**OGGETTO: [ID_9646] Procedimento di Valutazione di Impatto Ambientale ai sensi dell'art.23 del D.Lgs.152/2006 relativa al progetto di parco eolico "Scala", della potenza complessiva di 72 MW e opere di connessione alla RTN da realizzarsi nel Comune di Escalaplano (SU).
Trasmissione documentazione progettuale in risposta alla richiesta di integrazioni.**

[ID 9646] Parco Eolico Escala sito nel Comune di Escalaplano (SU)

**Controdeduzioni alle richieste d'integrazione
pervenute nell'ambito della procedura di Valutazione
di Impatto Ambientale**

1. Controdeduzioni alle richieste d'integrazione pervenute dal Ministero dell'Ambiente e della Sicurezza Energetica, Commissione Tecnica PNRR-PNIEC (nota prot. 9514 del 18/08/2023)

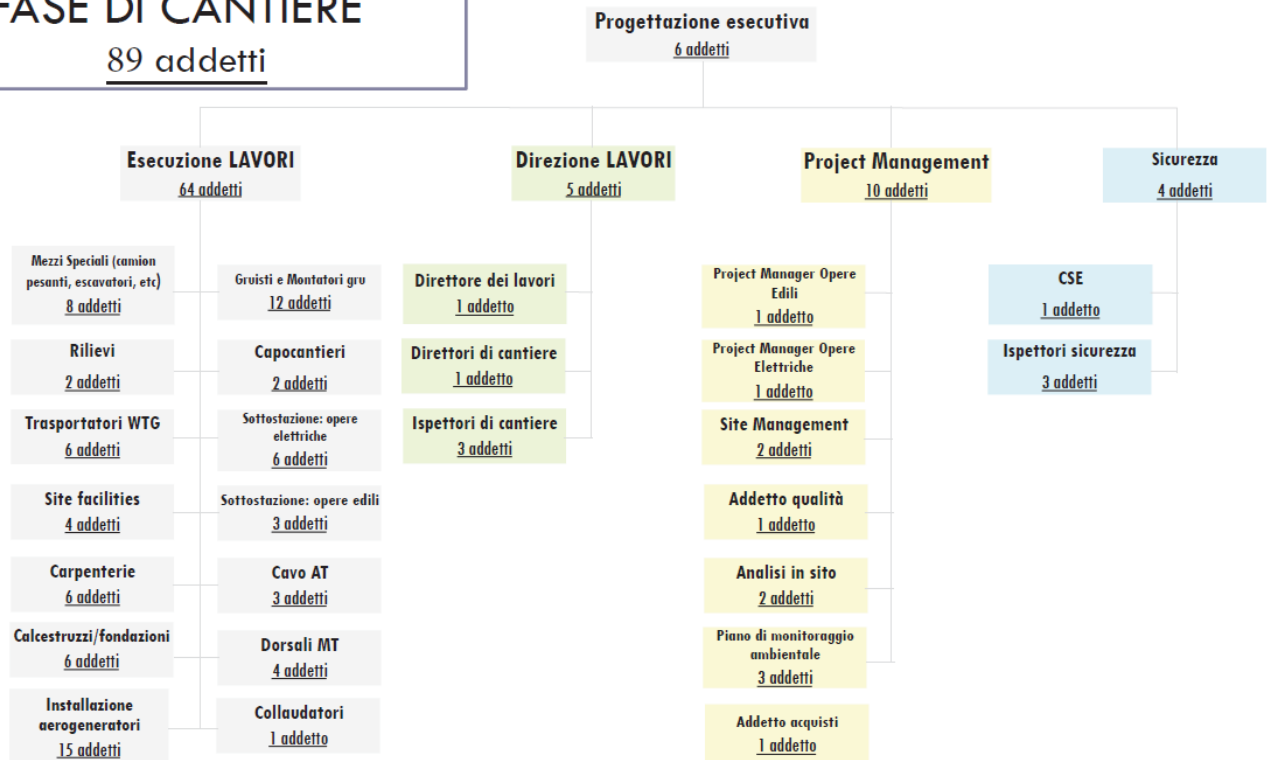
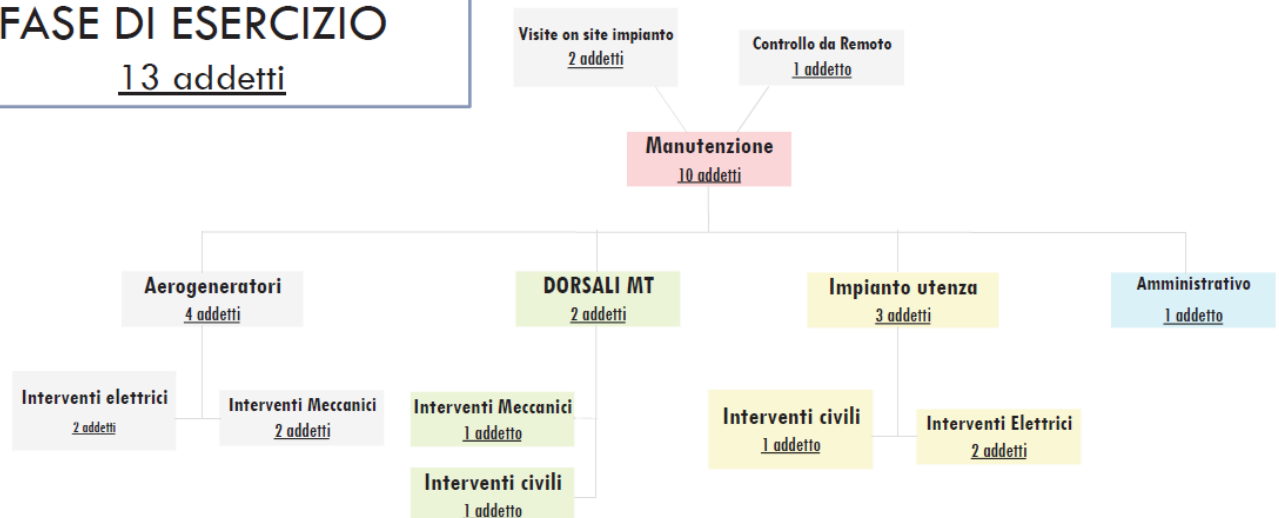
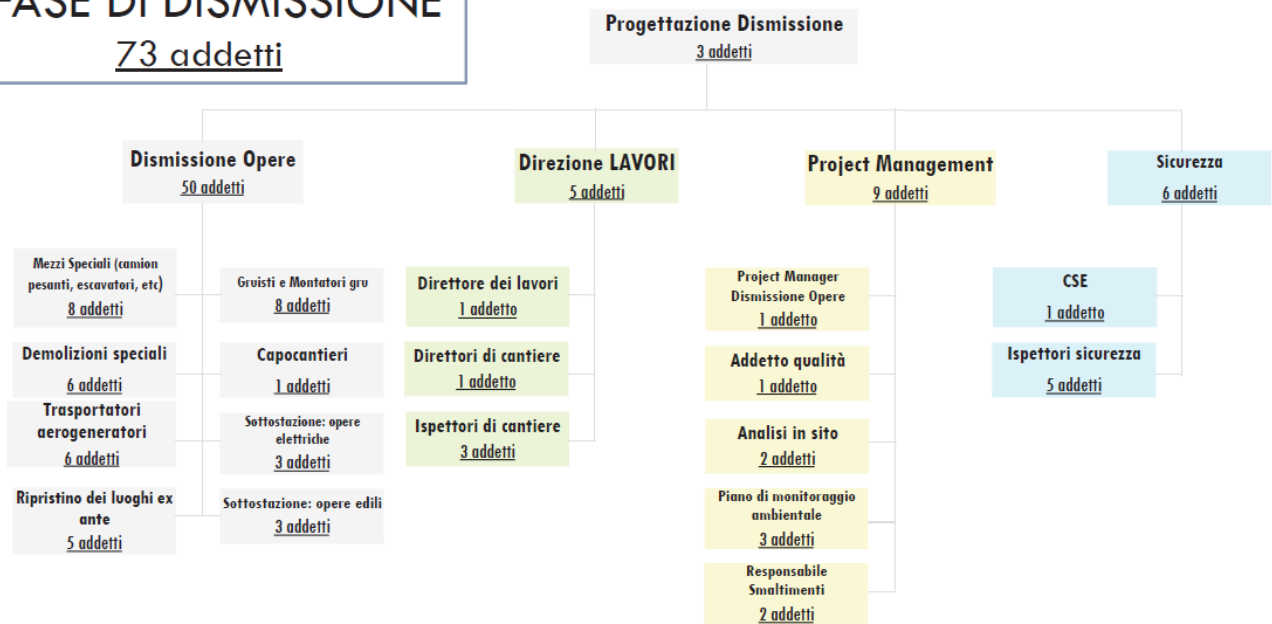
1.5. Relativamente alle ricadute occupazionali stimate, si richiede di fornire la quantificazione del personale impiegato in fase di cantiere, in fase di esercizio ed in fase di dismissione dell'impianto.

La realizzazione del progetto comporta una richiesta di manodopera essenzialmente ricollegabile a:

- attività di costruzione del parco eolico: le attività dureranno 12-18 mesi circa e il personale presente in sito varierà da alcune decine di unità nelle prime fasi costruttive ad un centinaio di unità nel periodo di punta;
- attività di esercizio: sono previsti complessivamente una decina di tecnici impiegati per attività legate al processo produttivo e tecnologico;
- attività di dismissione: come per l'attività di cantiere, il personale presente in sito consisterà in alcune decine di unità.

Si riporta di seguito una valutazione preliminare delle professionalità richieste nelle diverse fasi del Progetto.

1 - FASE DI CANTIERE 89 addetti

2 - FASE DI ESERCIZIO 13 addetti

3 - FASE DI DISMISSIONE 73 addetti

Figura 1 – Inquadramento delle aree da destinare al recupero dei suoli

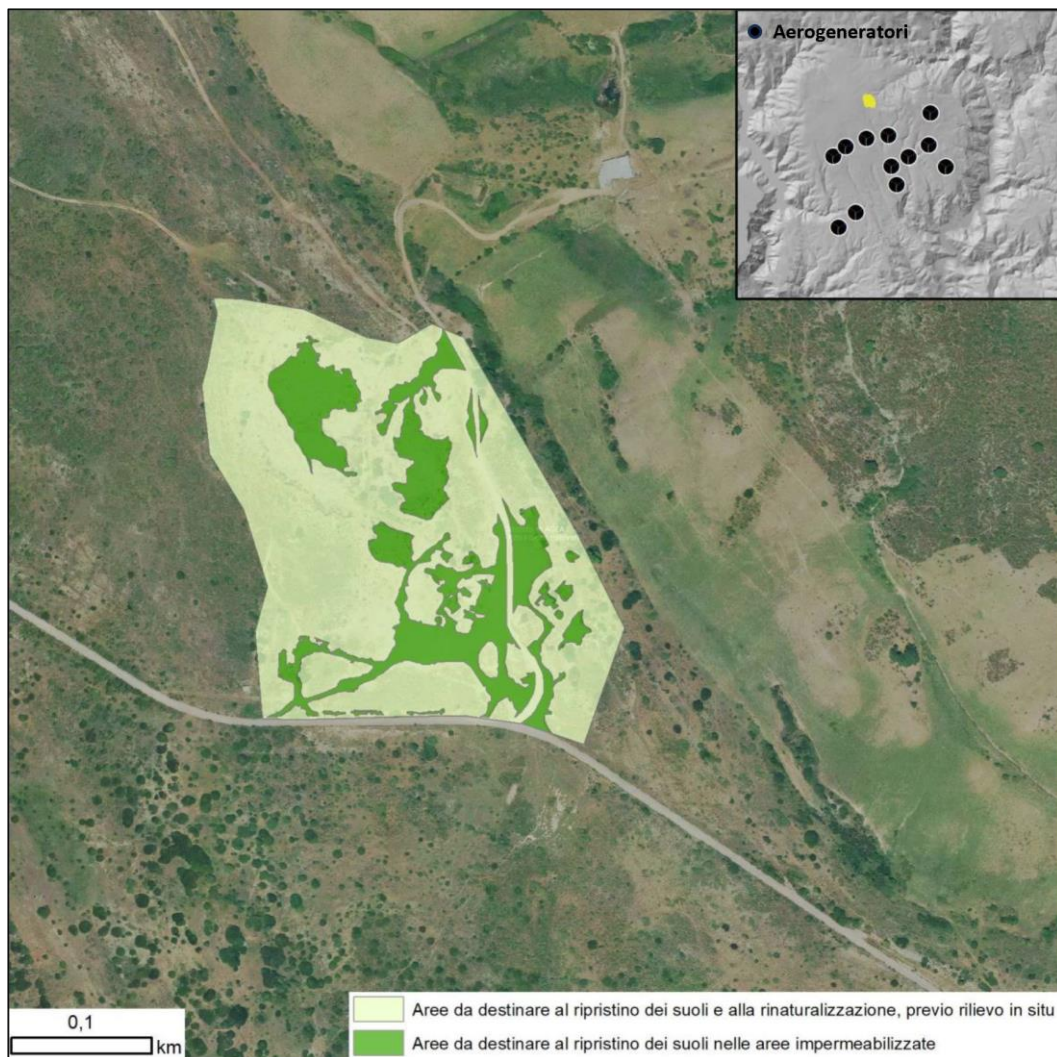
5.1. Con specifico riferimento all'impatto complessivo del Progetto sul suolo, si richiede di Determinare a mezzo di elaborati grafici e numerici le superfici di suolo che l'impianto impiegherà in modo reversibile nella fase di realizzazione (momentanei ampliamenti della sede stradale, ecc.) e di esercizio (piazze ecc.) e quelle irreversibilmente sottratte dall'impianto (fondazioni, cabina elettrica, massetti in cemento, ecc.). Indicare quindi gli interventi individuati a compensazione dei consumi definitivi di suolo e la relativa estensione e localizzazione sul territorio.

Rispetto alla componente suolo, le principali interferenze che si originano dal Progetto riguarderanno principalmente l'occupazione irreversibile di suolo associata alle nuove opere (fondazioni e stazione elettrica). Rispetto alle fondazioni, peraltro, il processo di dismissione prevedrà comunque una parziale demolizione dei plinti fino ad un metro di profondità con riconformazione morfologica dei terreni da realizzarsi attraverso di materiale arido naturale e terreno vegetale di caratteristiche compatibili con il sito in esame. Prescindendo cautelativamente dagli effetti delle predette azioni di ripristino, per le opere precedentemente indicate si prevede un'occupazione totale di suolo di circa un ettaro. La rappresentazione grafica di tali aree è riportata nell'elaborato integrativo *IT-VesEsc-CLP-GEN-DW-03.01 Carta dell'occupazione del suolo*.

In via compensativa, al fine di restituire a condizioni di naturalità una pari estensione di suolo, l'ipotesi progettuale proposta si è concentrata su un'areale di cava di inerti oggi dismessa e mai ripristinata ricadente tra i limitrofi territori di Esterzili e Seui e catalogata nel Piano Regionale Attività Estrattive con il codice SIPAC 192001 - MARUOI. Ad oggi sono ancora riconoscibili, oltre ai corpi di fabbrica e ai manufatti necessari all'attività estrattiva, i fronti di avanzamento e le scarpate, il piazzale di cava e la viabilità interna a tratti asfaltata; la maggior parte di tali aree risulta ad oggi troppo compromessa per ipotizzare una rinaturalizzazione spontanea a medio o breve periodo.

L'intero areale di cava ha un'estensione di circa 6 ettari ma al suo interno, in talune aree, sono già visibili i processi di ricolonizzazione da parte della vegetazione spontanea; pertanto, nel rispetto delle dinamiche naturali, in questa fase è stato possibile indentificare un'areale di circa 1,5 ettari in cui, date le conoscenze attualmente in possesso della Proponente, è possibile condurre interventi di recupero dei suoli (Figura 1). Nella restante porzione dell'areale di cava sarà necessario, prima di definire contesti in cui implementare specifiche azioni di recupero, eseguire un rilievo di dettaglio.

Figura 2 – Procedimenti di bonifica in corso in un buffer di 10km dal sito di progetto (scala comunale)

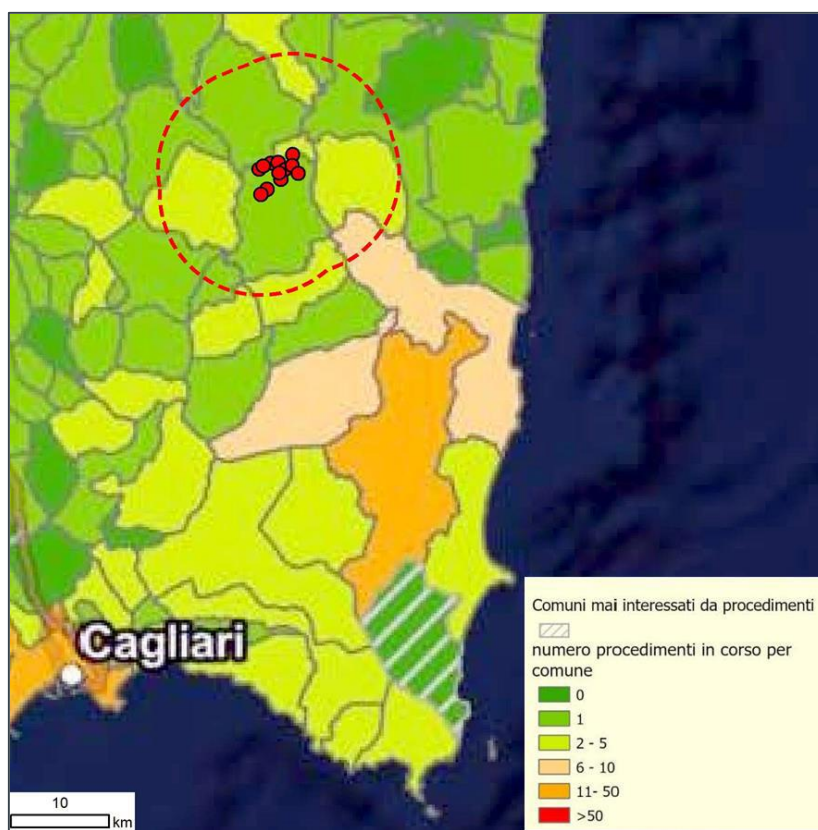
9.1.3 Presentare una breve relazione da cui emerga se vi siano o meno aree attraversate dal cantiere o prossime allo stesso (raggio 10 km), e comunque oggetto di scavo/rinterro, definite contaminate o potenzialmente tali ovvero per le quali sia noto il superamento delle CSC di cui alla Colonna A della Tabella 1, Allegato 5, Parte Quarta, Titolo V, del D.Lgs 152/06 ss.mm.ii.

Gli unici dati pubblici e ufficiali relativi al tema in oggetto sono quelli contenuti nell'*Anagrafe dei siti oggetto di procedimento di bonifica – ISPRA*, quindi aree contaminate sottoposte al processo di bonifica. Sono stati analizzati i più recenti dati ISPRA, che per l'indisponibilità del WEB-GIS dedicato "MOSAICO" non sono georiferiti ma solo sintetici alla scala comunale, e provengono dal *Rapporto ISPRA 337/2021 "Lo stato delle bonifiche dei siti contaminati in Italia: i dati regionali"*. In un raggio di 10 km dall'area di Progetto si evince che (Figura 2):

- per i comuni di Escalaplano, Nurri, Esterzili e Ulassai un solo procedimento è in corso;
- per i comuni di Seui, Orroli, Perdasdefogu e Ballao i procedimenti in corso sono in numero compreso tra 2 e 5;
- il Comune di Villaputzu, che ricade solo in minima parte nel buffer di 10km, ha invece un numero di procedimenti in corso compreso tra 6 e 10; ciò è verosimilmente dovuto sia alla presenza di importanti aree minerarie dismesse che alla presenza del Poligono Interforze di Perdasdefogu.

Figura 3 – Individuazione dei possibili siti di discarica

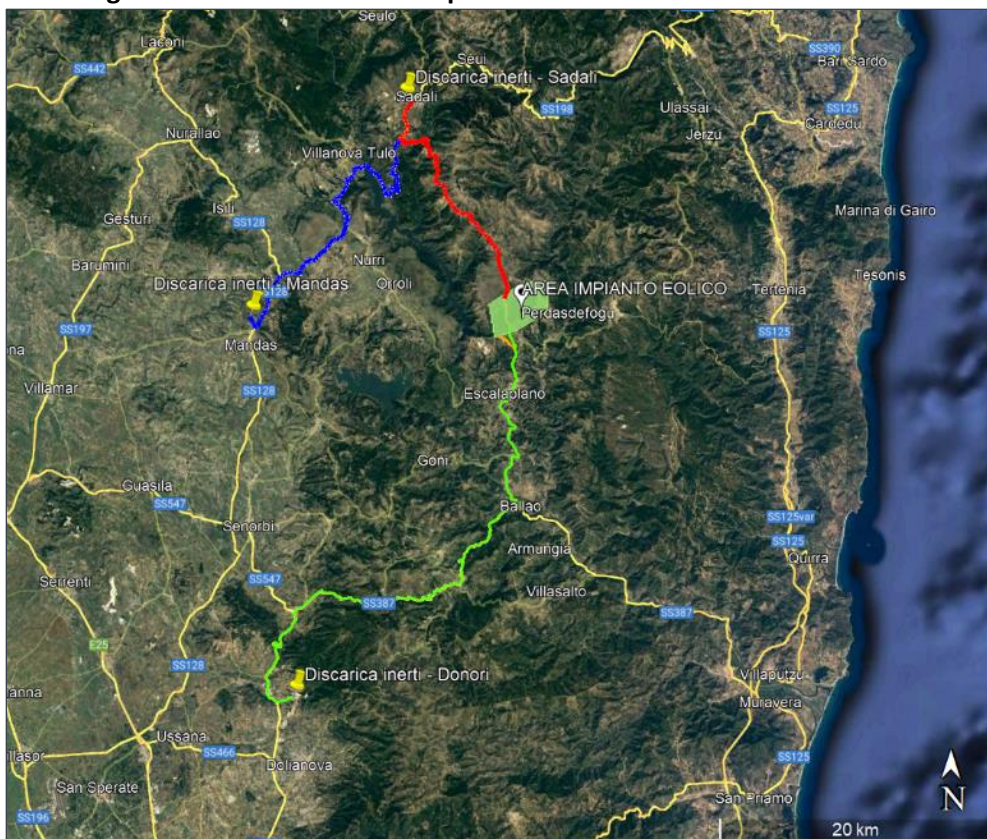
9.2.3 Individuazione siti di destinazione fuori cantiere (extra-sito) degli esuberi.

Come indicato nell'elaborato *IT-VesEsc-CLP-GEN-TR-04_Rev.1 Piano preliminare di utilizzo terre e rocce da scavo* al termine dei lavori, il quantitativo di terre e rocce da scavo in esubero rispetto alle esigenze del cantiere sarà gestito come rifiuto e conferito presso impianti di smaltimento e/o recupero

autorizzati. A titolo indicativo, i potenziali impianti di conferimento ed i relativi percorsi per il trasporto dei materiali dai siti di produzione sono individuati in via preliminare in Figura 3:

- la discarica di inerti di Sadali è raggiungibile attraverso la SP53 e un tratto di SS198 in direzione nord (a circa 30km dall'area di progetto);
- la SS198, in direzione sud-ovest, seguita dalla SS128 conducono alla discarica di inerti del territorio di Mandas (a circa 40 km dall'area di progetto);
- la terza opzione è fornita dalla discarica di inerti presente nel comune di Donori, raggiungibile attraverso la SP53, SP13, SP22 e SS387 (a circa 50 km dall'area di progetto).
